INFORME DE HITO DE CONTROL
Nº 5477-2025-CG/GRPI-SCC

**PROYECTO: “MEJORAMIENTO DE LOS SERVICIOS DE
SALUD DEL ESTABLECIMIENTO DE SALUD LOS
ALGARROBOS DEL DISTRITO Y PROVINCIA DE PIURA,
DEPARTAMENTO DE PIURA”, CUI Nº 2437053**

HITO DE CONTROL Nº 14
**QUINTO ENTREGABLE DEL EXPEDIENTE TÉCNICO DEL
SALDO DE OBRA**

Imagen n.º 13
Diagrama unifilar para TFE-M y TFE-ASC.

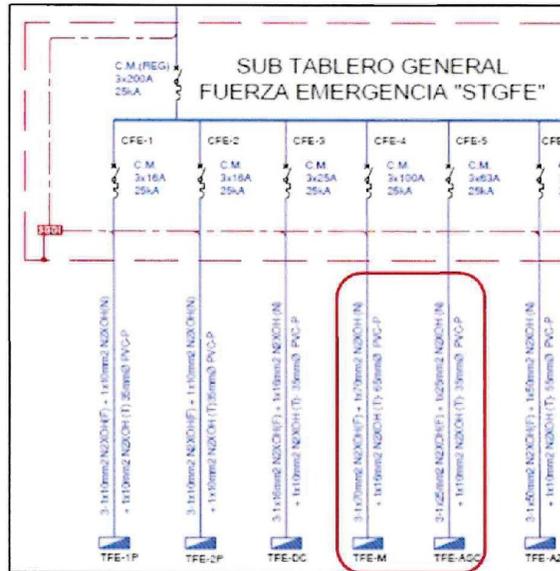
De la alimentación eléctrica

De la revisión de los planos que corresponden a la alimentación eléctrica de los equipos de ascensores, montacargas y montacamras/montacamillas se advierte la existencia de tableros eléctricos dentro del cuarto de máquinas, tal como se muestra, a continuación:

Información consignada en planos de la especialidad de comunicaciones.

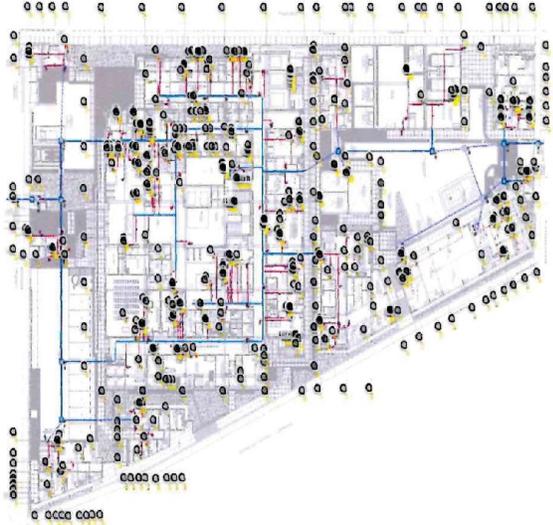
Imagen extraída del plano revisado	Comentarios de la Comisión de Control
	<p>Plano IC-01: Planta general – Primer Nivel Sistema de Cableado Estructurado. Plano muestra simbología, pero no contiene leyenda.</p>

<p>Plano IC-02: Planta general – Segundo Nivel Sistema de Cableado Estructurado. Plano muestra simbología, pero no contiene leyenda.</p>
	<p>Plano IC-03: Planta general – Tercer Nivel Sistema de Cableado Estructurado. Plano muestra simbología, pero no contiene leyenda.</p>

Plano IC-04: Primer Nivel – Sector 3ª Sistema de Cableado Estructurado. Plano muestra simbología, y si cuenta con leyenda; pero la misma no describe la totalidad de la simbología en dicho plano.

Imagen n.º 17
Anotaciones respecto a la línea de media tensión y sub estación eléctrica

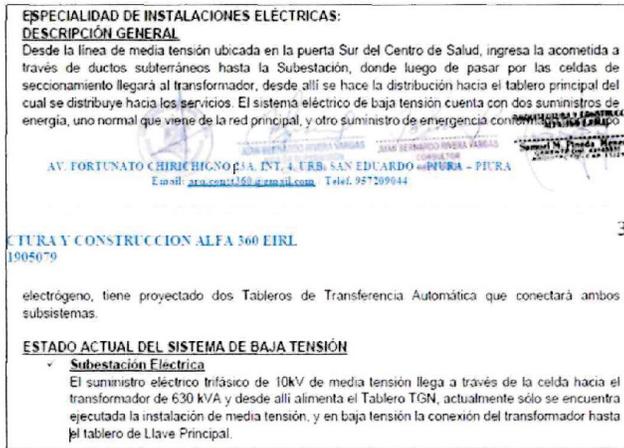
- ✓ Se advierten inconsistencias en el avance de las partidas ejecutadas relacionadas con las instalaciones eléctricas. Al respecto, de la revisión a los archivos de la carpeta “11. Volumen 11_Anejos” contenida en los archivos que conforman el Informe Final, se advierte el archivo denominado “5. Informe técnico sobre el estado situacional de la obra”, el mismo que contiene en el numeral III “Evaluación in situ de la obra”, el desarrollo del estado actual de las instalaciones eléctricas, en el cual se puede observar que se hace mención de la acometida en media tensión y la sub estación eléctrica, tal como se muestra a continuación:

Imagen n.º 26
Plano IE -01

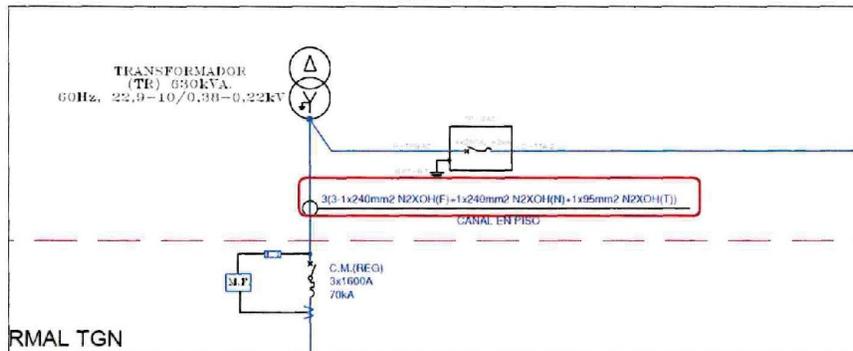
Para verificar el tipo de conductor eléctrico proyectado para la acometida desde el transformador hasta el tablero general, se procedió con la revisión de los planos, en los mismos que se verificó que el conductor alimentador o acometida eléctrica desde el transformador hasta el tablero general, consiste en un conductor de 3 ternas de 240 mm² de sección. También se verificó que se ha considerado como protección del tablero general 1 interruptor termomagnético variable de 1600 A, lo cual difiere de lo indicado en la memoria descriptiva y la memoria de cálculo, tal como se aprecia a continuación:

Asimismo, luego de revisar el detalle del interruptor termomagnético del cálculo de conductores y protecciones de la memoria de cálculo, se puede observar que para la protección de los conductores aguas abajo del interruptor termomagnético general, el interruptor termomagnético seleccionado es de 1600 Amperios, el mismo que es inferior a la capacidad de corriente que soportan las barras de cobre planteadas para la alimentación del tablero general, lo cual configuraría una inconsistencia en la coordinación de la protección aguas arriba y aguas abajo del interruptor termomagnético general, no contribuyendo con la protección eléctrica contra sobre corriente a dichas barras al ser de mayor capacidad; es decir la protección recién actuaría luego de que los valores de corriente sean superiores a la capacidad de las barras de cobre.

Si bien es cierto que el interruptor termomagnético es del tipo regulable según lo indica el plano IE-01; en la memoria descriptiva ni en la memoria de cálculo se hace la precisión que este dispositivo debe trabajar con regulación a 1500 A, lo cual es importante para el adecuado funcionamiento del sistema eléctrico.

Imagen n.º 28
Parte del plano IE-33 de instalaciones eléctricas

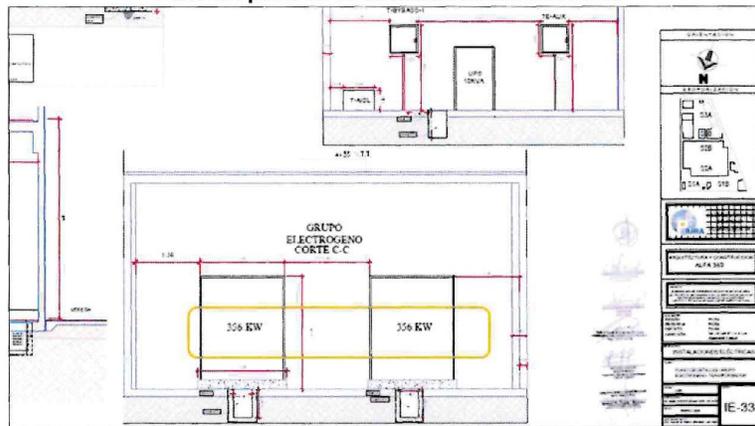
También se procedió a revisar los planos de instalaciones eléctricas, específicamente los planos IE-33 y IE-42, en los cuales se indica que la potencia eléctrica de los grupos electrógenos será de 356 KW, tal como se observa en las siguientes imágenes:

Respecto al contenido de los archivos de la memoria de cálculo, planilla de metrados, listado de insumos y presupuesto; se verificó que en estos archivos se ha considerado un grupo electrogénico con una potencia de 271 KW, lo cual no concuerda con lo indicado en la memoria descriptiva y los planos de instalaciones eléctricas IE-33 e IE-42 que indican que la potencia del grupo electrogénico sería de 356 KW.
